«Жилой район в границах ул. Тимофея Кармацкого - Мельникайте и берега реки Тура в г. Тюмени. 3 очередь строительства. Корректировка. Многоквартирный жилой дом ГП-12 с встроенно-пристроенным подземным паркингом. Многоквартирный жилой дом ГП-13 с встроенно-пристроенным паркингом»

Архитектурные решения. Секция 12.7

26091-12_K7_AR_РД

Отделочный план 1 этажа

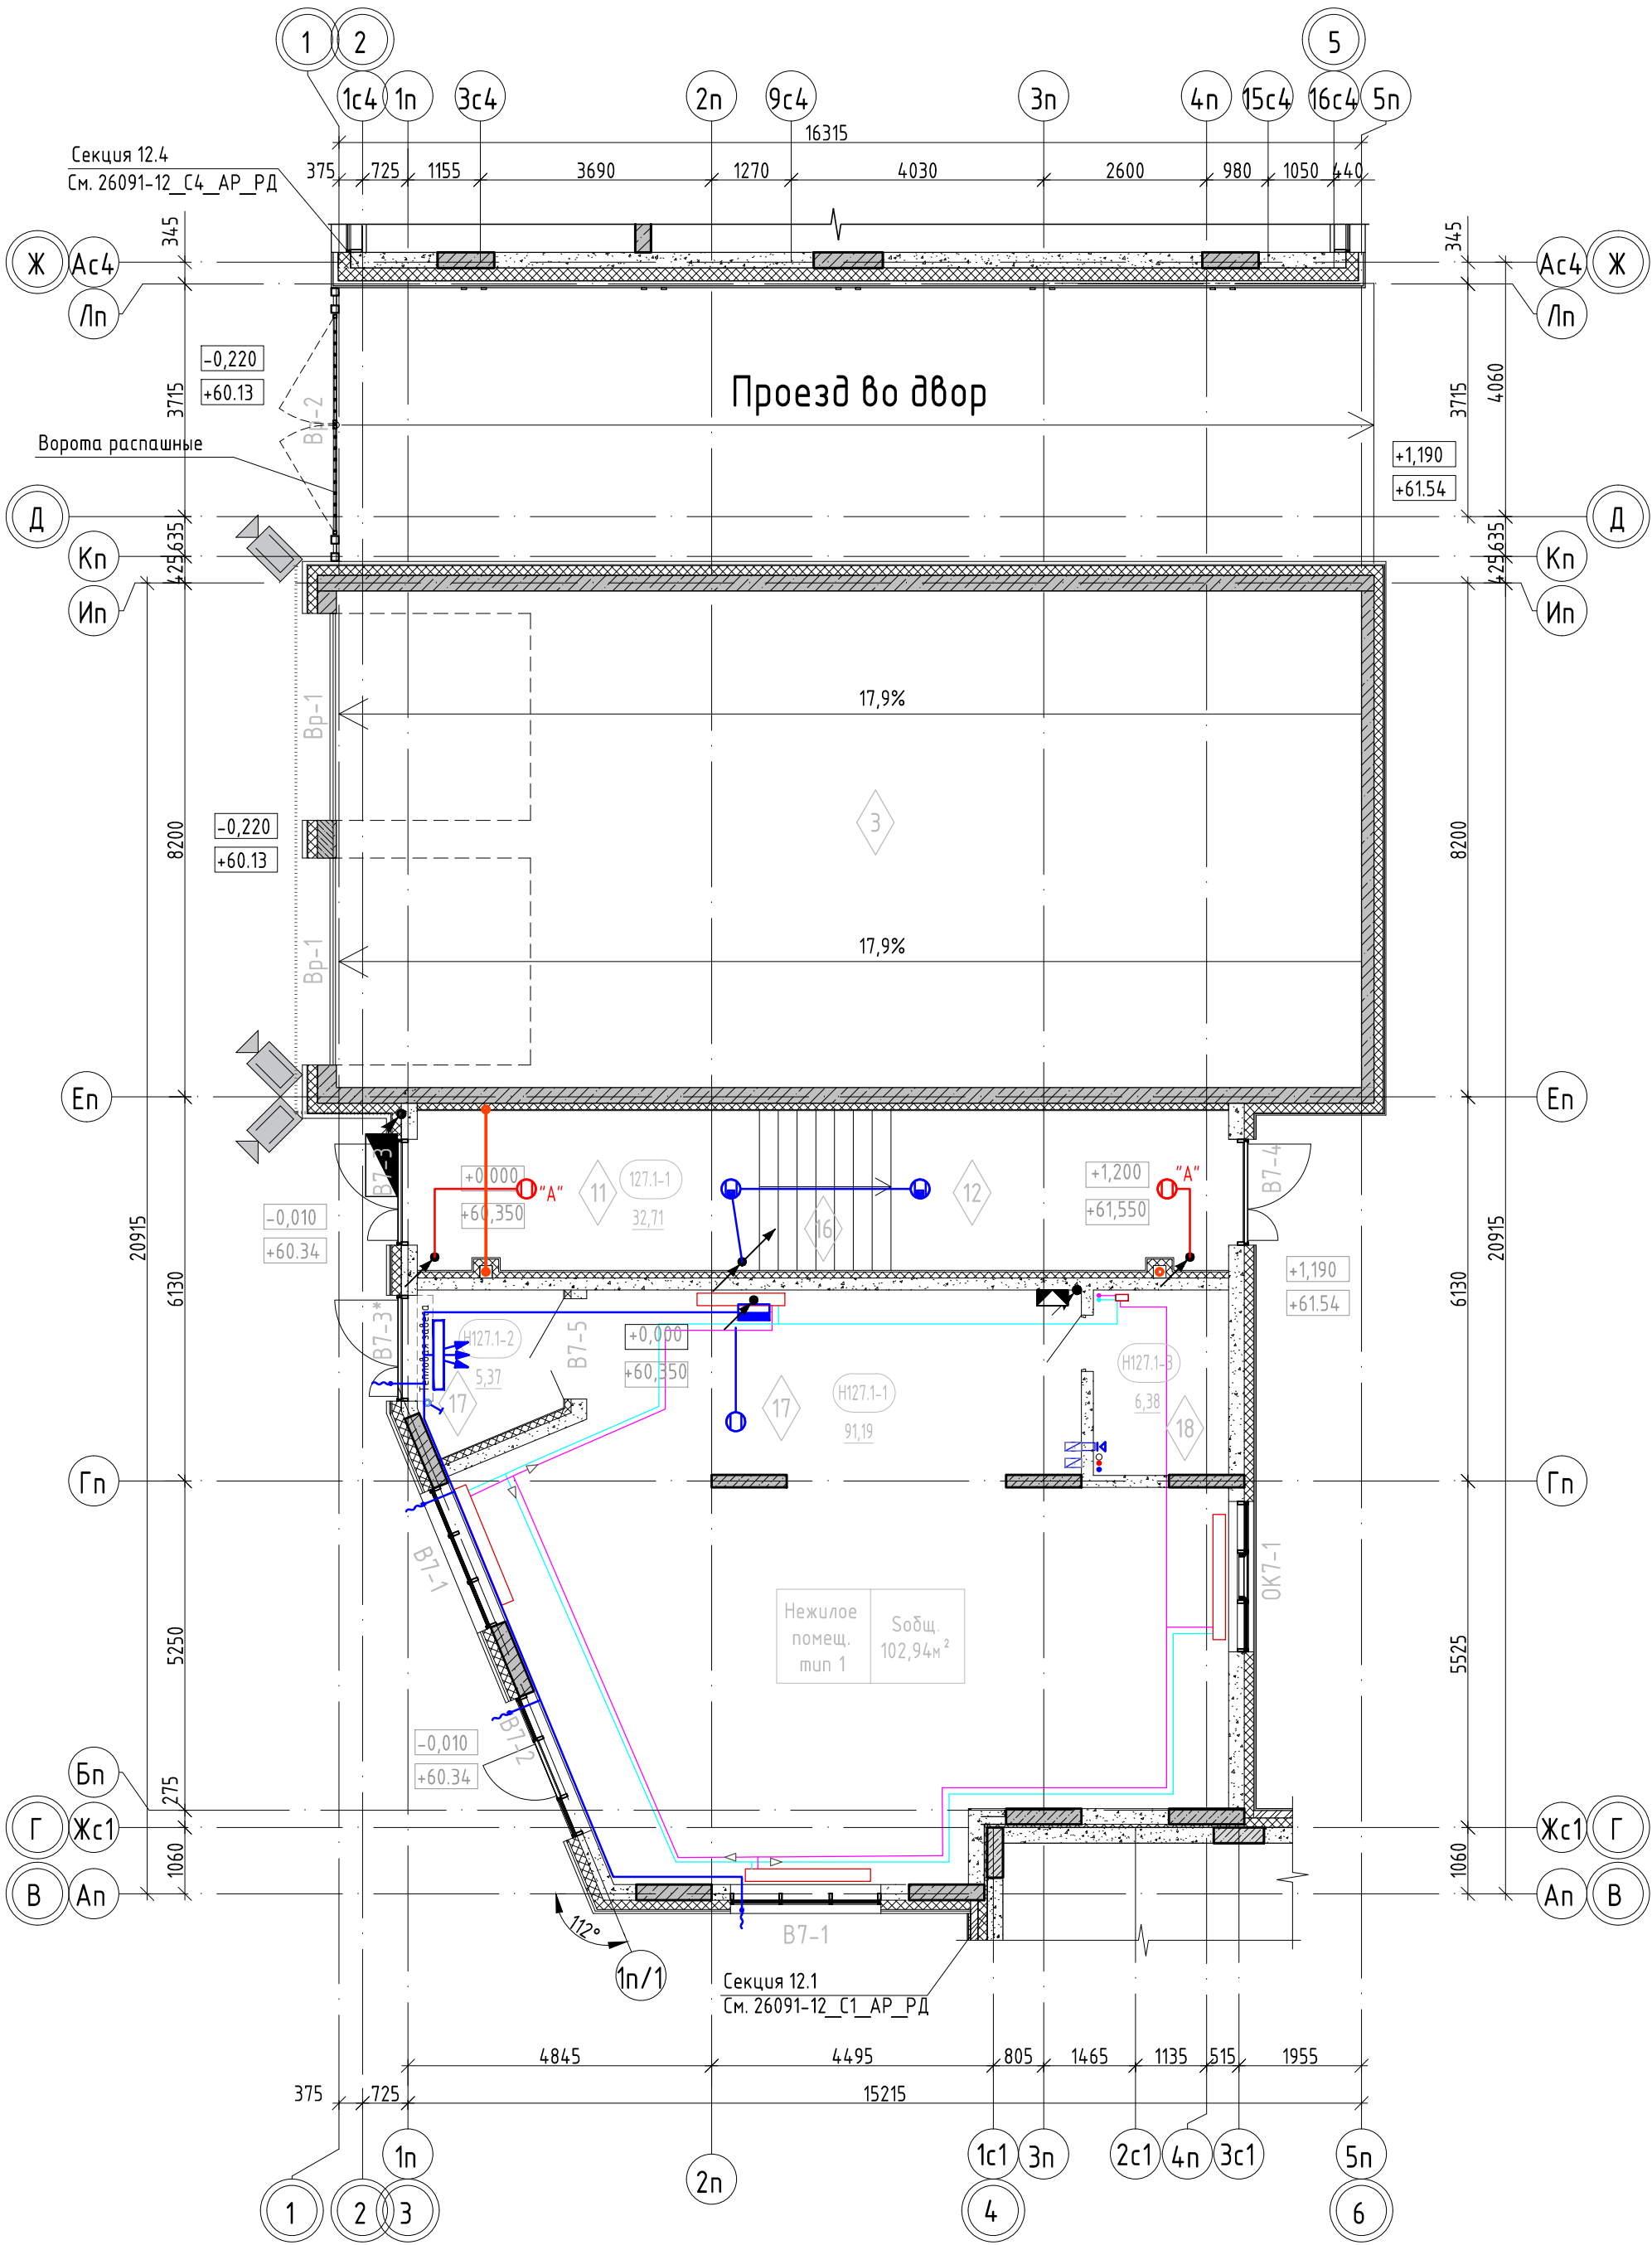
Разрешение		Обозначение	26091-12_K7_AP_РД		
0003-25		Наименование объекта строительства	Жилой район в границах ул. Тимофея Кармацкого - Мельникайте и берега река Тура в г. Тюмени. 3 очередь строительства. Корректировка. Многоквартирный жилой дом ГП-12 с встроенно-пристроенным подземным паркингом. Многоквартирный жилой дом ГП-13 с встроенно-пристроенным паркингом		
Изм.	Лист	Содержание изменения		Код	Примечание
		26091-12_K7_AP_РД			
1	7	На разрезах 1-1, 2-2 откорректирована высота противопожарной шторы. На разрезе 3-3 откорректировано перекрытие под проездом		1	
1	12	Откорректирован отделочный план подвала с инженерными сетями, в связи с корректировкой сетей		4
